越畑露頭は

関電の追加調査によってDNP（大山生竹火山灰）であることが一層明らかに

2018. 11. 4 グリーン・アクション/ 原発なしで暮らしたい丹波の会/
避難計画を案ずる関西連絡会/ 美浜の会/ フクロウの会

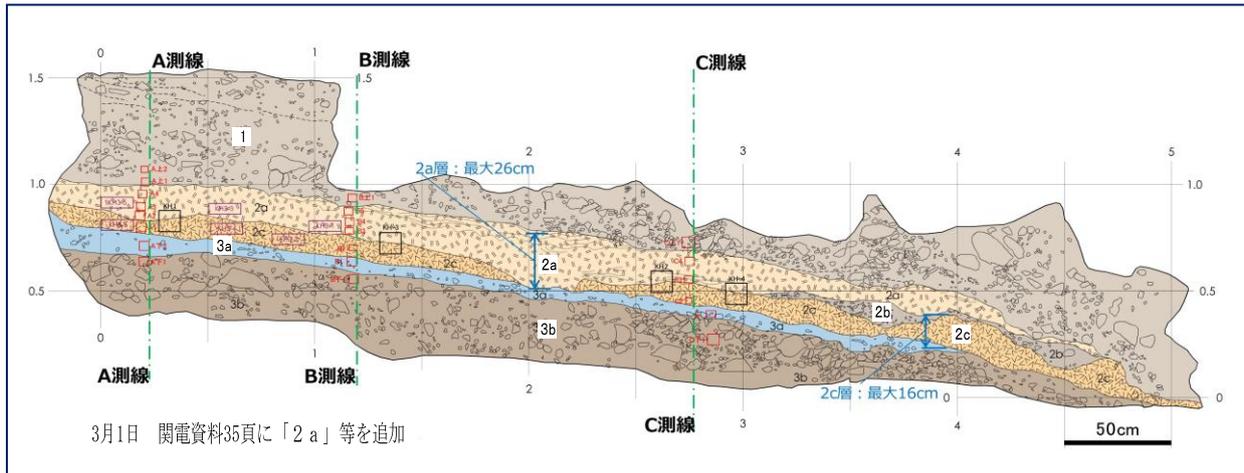
○関電は、10月5日の第2回意見交換会で、越畑地点の追加調査結果を提出した。そのデータからは、以下のように2a・2b・2c層が火山灰層であることが一層明らかになった。

- ①火山灰の含有量を示す帯磁率測定結果により2a・2b・2c層ともDNPを多く含み、これら火山灰層の上下にある1層・3層とは明確に区別される火山灰層である。
- ②2b層の鉱物組成等でこれまで「礫層」としていた2b層も火山灰層である。
- ③これら3層の礫の混入量は多くない。

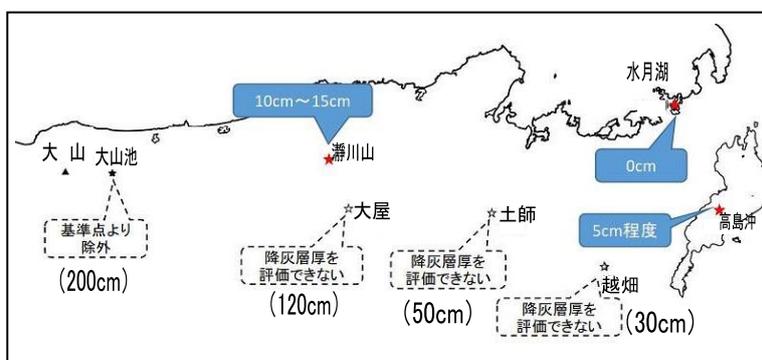
第 2 回意見交換会で、この件について関電側はどのように主張しているのか。関電は、礫の含有量は問題ではなく、土石流が含まれると居直っている。

さらに、関電側に座り発言する電力中央研究所の佐々木氏は、関電資料 10 頁の図を示して「ふるい分けした粒子（礫）」について「チャートとか頁岩といった堆積岩系のものが入っている」と説明する。しかし、10 頁の図は「ふるい分けした礫」ではなく、火山灰層から別にピックアップした礫だ（10 頁図は前頁下の右側と同じ写真）。このように 2mm 超の礫の岩質を直接示すのではなく、都合の良いデータに基づいて結論を導いているのは我田引水的と言わざるを得ない。
